Dichiarazione protocollo n. RM0243875del 19/04/2024

ABITAZIONE int 5

fg 194 - part 161 - sub 5

DIFFORMITA' RILEVATE

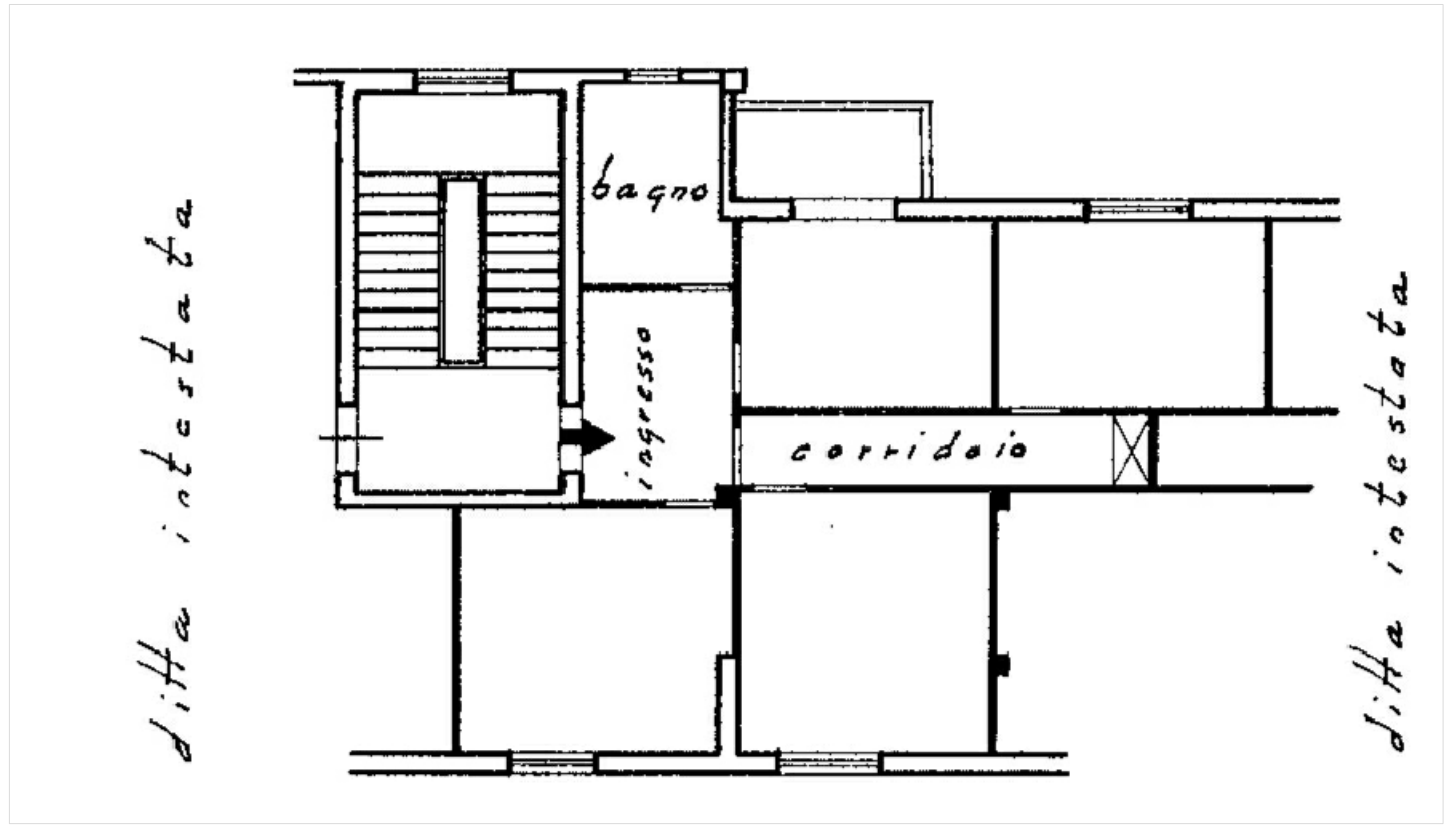
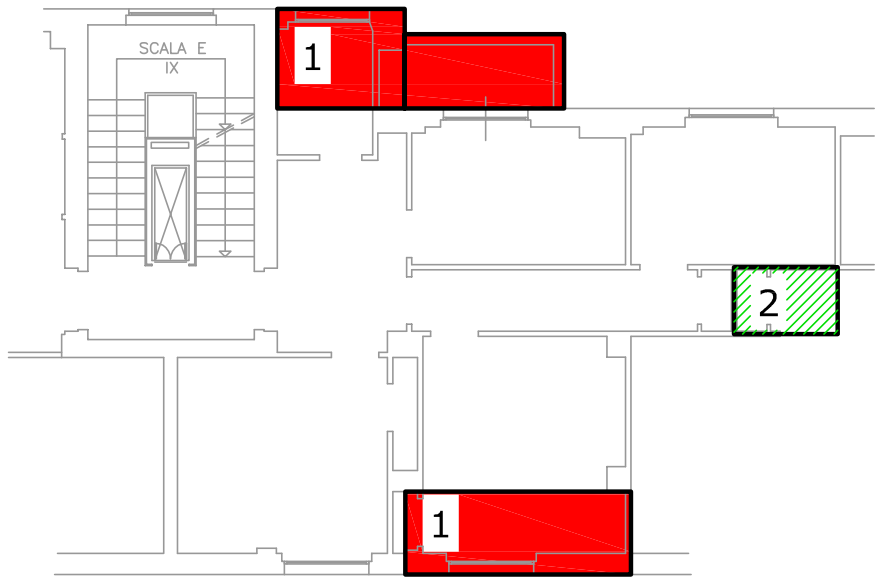
1 - L'Ampliamento presente nell'unità, in difformità al progetto originario, non risulta sanabile in quanto eccedente anche il 2% della tolleranza costruttiva ammessa (DPR 380/01 art 34). L'unità, e l'intera palazzina E, non risultano oggetto di alcuna Domanda di Condonò. Le opere segnalate, dunque, vengono ritenute non legittime da rimuovere. Qualora il ripristino non possa avvenire senza pregiudizio della parte legittima, si può ricorrere all'art 33-34 DPR 380/01 e s.m.i. per la "richiesta di fiscalizzazione" dell'abuso

- 2 - (opere di manutenzione straordinaria MS) cessione di parte di vano
- 3 - (opere di manutenzione straordinaria MS) diversa distribuzione interna

(eventuali) PRATICHE da PRESENTARE:
-- Docfa con planimetria e inserimento dati
-- SCIA da valutare nel dettaglio
